平成 26 年 5 月 20 日

日本原子力発電株式会社

東海第二発電所原子炉施設保安規定変更認可申請書

東海第二発電所原子炉施設保安規定変更前後比較表

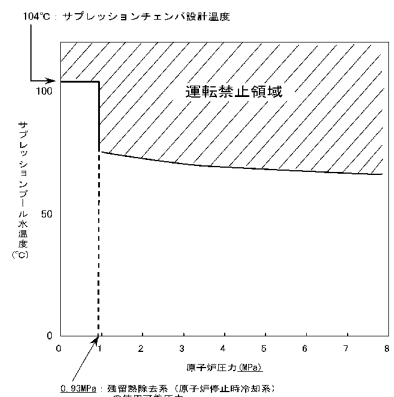
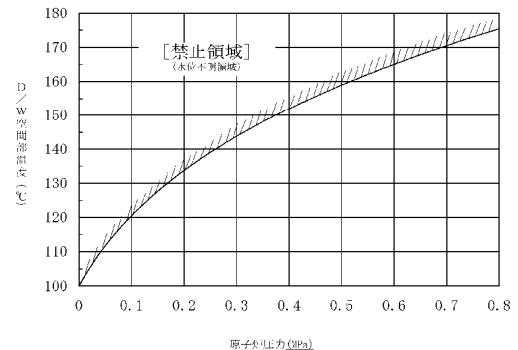
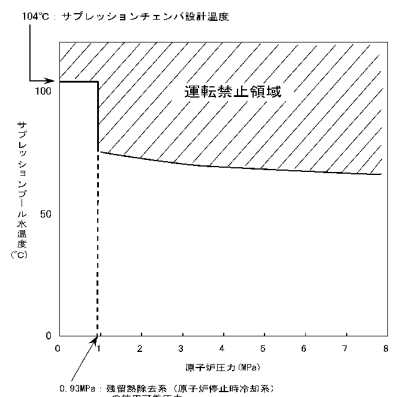
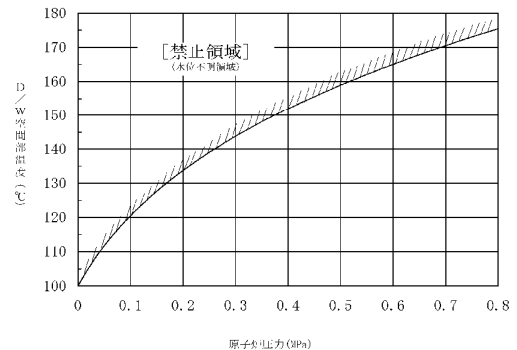
東海第二発電所原子炉施設保安規定（改正前）	東海第二発電所原子炉施設保安規定（改正後）	備考
C. 水位計復旧 - 原子炉圧力がサブプレッションプール圧力より原子炉圧力容器満水確認最低圧力以上に維持できていれば、炉心の健全性は確保されているため、「水位計復旧」操作は対応する余裕がある場合のみ試みればよい。 - 原子炉水位計の基準水柱に水を満たす。 - 原子炉への注水を継続し、基準水柱の周囲温度を 100℃以下にし、原子炉水位計を使用可能とする。 - 原子炉水位を読み取るため、原子炉注水を停止し、原子炉水位を下げる。 - 最長許容炉心露出時間以内に原子炉水位が判明した場合には、原子炉制御「水位確保」へ移行する。原子炉水位が判明しない場合には、「満水注入」へ移行する。	C. 水位計復旧 - 原子炉圧力がサブプレッションプール圧力より原子炉圧力容器満水確認最低圧力以上に維持できる場合は、炉心の健全性は確保されているため、「水位計復旧」操作は対応する余裕がある場合のみ試みればよい。 - 原子炉水位計の基準水柱に水を満たす。 - 原子炉への注水を継続し、基準水柱の周囲温度を 100℃以下にし、原子炉水位計を使用可能とする。 - 原子炉水位を読み取るため、原子炉注水を停止し、原子炉水位を下げる。 - 最長許容炉心露出時間以内に原子炉水位が判明した場合には、原子炉制御「水位確保」へ移行する。原子炉水位が判明しない場合には、「満水注入」へ移行する。	- 記載の適正化 - 記載の適正化

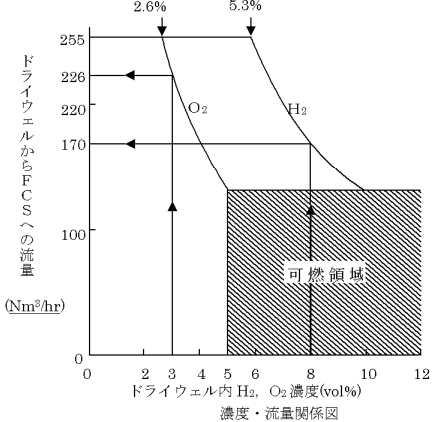
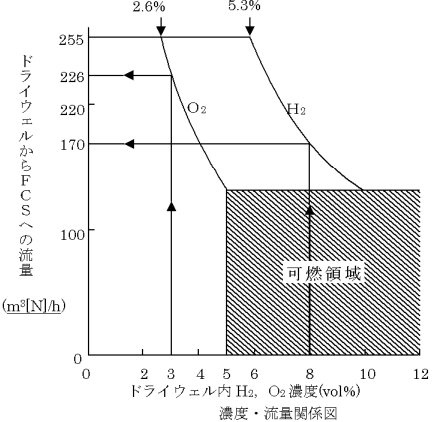
東海第二発電所原子炉施設保安規定（改正前）	東海第二発電所原子炉施設保安規定（改正後）	備考																												
参考 (1) 最大未臨界引抜位置：0.2位置 (2) スクラム不能異常過渡事象発生時原子炉出力低判定値：<u>3%</u>（平均出力領域モニタ） (3) 原子炉出力・サブプレッションプール水温相関曲線：下図のとおり  (4) スクラム不能異常過渡事象発生時原子炉出力高判定値：<u>5.5%</u>（平均出力領域モニタ） (5) スクラム不能異常過渡事象発生時原子炉水位低下限值：レベル1+<u>1000mm</u> (6) 「反応度制御」原子炉水位操作時必要弁数：<u>2</u>弁 (7) 「反応度制御」原子炉水位不明操作時必要弁数：<u>3</u>弁 (8) 炉心冠水最低圧力：下表のとおり <table><tr><th>開いている主蒸気 逃がし安全弁の数</th><th>炉心冠水最低圧力</th></tr><tr><td><u>2</u></td><td>5.3MPa [gage]</td></tr><tr><td><u>3</u></td><td>3.6MPa [gage]</td></tr><tr><td><u>4</u></td><td>2.6MPa [gage]</td></tr><tr><td><u>5</u></td><td>2.1MPa [gage]</td></tr><tr><td><u>6</u></td><td>1.8MPa [gage]</td></tr><tr><td><u>7</u></td><td>1.5MPa [gage]</td></tr></table> (9) 最長許容炉心露出時間：下図のとおり 	開いている主蒸気 逃がし安全弁の数	炉心冠水最低圧力	<u>2</u>	5.3MPa [gage]	<u>3</u>	3.6MPa [gage]	<u>4</u>	2.6MPa [gage]	<u>5</u>	2.1MPa [gage]	<u>6</u>	1.8MPa [gage]	<u>7</u>	1.5MPa [gage]	参考 (1) 最大未臨界引抜位置：0.2位置 (2) スクラム不能異常過渡事象発生時原子炉出力低判定値：<u>3%</u>（平均出力領域モニタ） (3) 原子炉出力・サブプレッションプール水温相関曲線：下図のとおり  (4) スクラム不能異常過渡事象発生時原子炉出力高判定値：<u>55%</u>（平均出力領域モニタ） (5) スクラム不能異常過渡事象発生時原子炉水位制御範囲 制御目標値：低圧で注水可能な非常用炉心冷却系作動水位+<u>1,000mm</u> 制御範囲：低圧で注水可能な非常用炉心冷却系作動水位+<u>500mm</u>～<u>1,500mm</u> (6) 「反応度制御」原子炉水位操作時必要弁数：<u>2</u>弁 (7) 「反応度制御」原子炉水位不明操作時必要弁数：<u>3</u>弁 (8) 炉心冠水最低圧力：下表のとおり <table><tr><th>開いている主蒸気 逃がし安全弁の数</th><th>炉心冠水最低圧力</th></tr><tr><td><u>2</u></td><td>5.3MPa [gage]</td></tr><tr><td><u>3</u></td><td>3.6MPa [gage]</td></tr><tr><td><u>4</u></td><td>2.6MPa [gage]</td></tr><tr><td><u>5</u></td><td>2.1MPa [gage]</td></tr><tr><td><u>6</u></td><td>1.8MPa [gage]</td></tr><tr><td><u>7</u></td><td>1.5MPa [gage]</td></tr></table> (9) 最長許容炉心露出時間：下図のとおり 	開いている主蒸気 逃がし安全弁の数	炉心冠水最低圧力	<u>2</u>	5.3MPa [gage]	<u>3</u>	3.6MPa [gage]	<u>4</u>	2.6MPa [gage]	<u>5</u>	2.1MPa [gage]	<u>6</u>	1.8MPa [gage]	<u>7</u>	1.5MPa [gage]	・記載の適正化 ・最新解析結果の反映及びATWS事象時のSLC起動条件の変更 ・記載の適正化 ・※1 ・記載の適正化 ・記載の適正化 ・記載の適正化 ・記載の適正化 ・記載の適正化

開いている主蒸気 逃がし安全弁の数	炉心冠水最低圧力																													
<u>2</u>	5.3MPa [gage]																													
<u>3</u>	3.6MPa [gage]																													
<u>4</u>	2.6MPa [gage]																													
<u>5</u>	2.1MPa [gage]																													
<u>6</u>	1.8MPa [gage]																													
<u>7</u>	1.5MPa [gage]																													
開いている主蒸気 逃がし安全弁の数	炉心冠水最低圧力																													
<u>2</u>	5.3MPa [gage]																													
<u>3</u>	3.6MPa [gage]																													
<u>4</u>	2.6MPa [gage]																													
<u>5</u>	2.1MPa [gage]																													
<u>6</u>	1.8MPa [gage]																													
<u>7</u>	1.5MPa [gage]
